Avis sur produits

— **Système de fins de courses amélioré pour opérateurs équipés d'un circuit électromécanique** —

Le nouveau système de fins de courses amélioré de Manaras-Opera

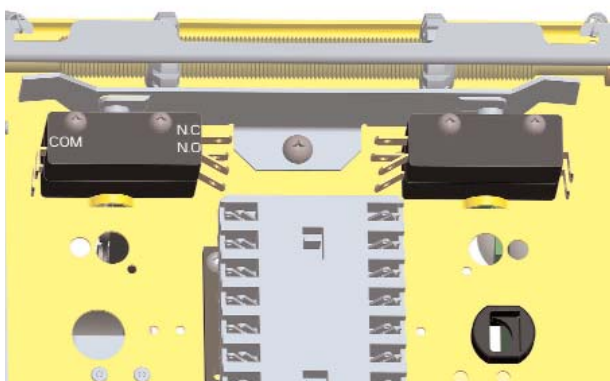
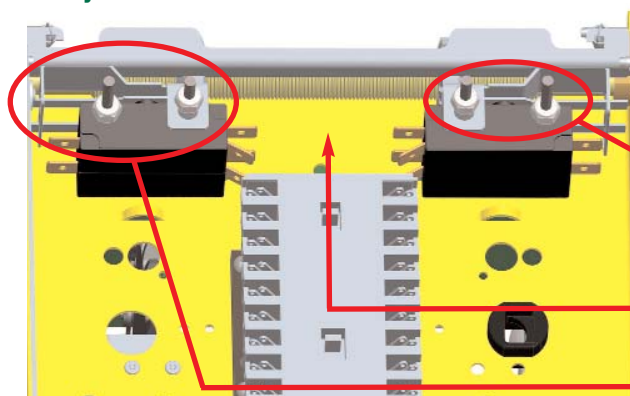
Ancienne configuration du système de fins de courses >>>

Configuration améliorée du système de fins de courses >>>

Les vis de fixation des interrupteurs de fins de courses sont utilisées comme des goujons permettant un meilleur accès

Élimination du levier central

Levier indépendant pour chaque interrupteur

- Le levier central a été éliminé.
- Chaque interrupteur de fin de course possède maintenant un levier indépendant qui est spécifiquement formé pour une meilleure précision.
- Les vis de fixation des interrupteurs de fins de courses ont été utilisées comme des goujons permettant un meilleur accès.
- Les changements effectués s'appliquent à la gamme Opera.
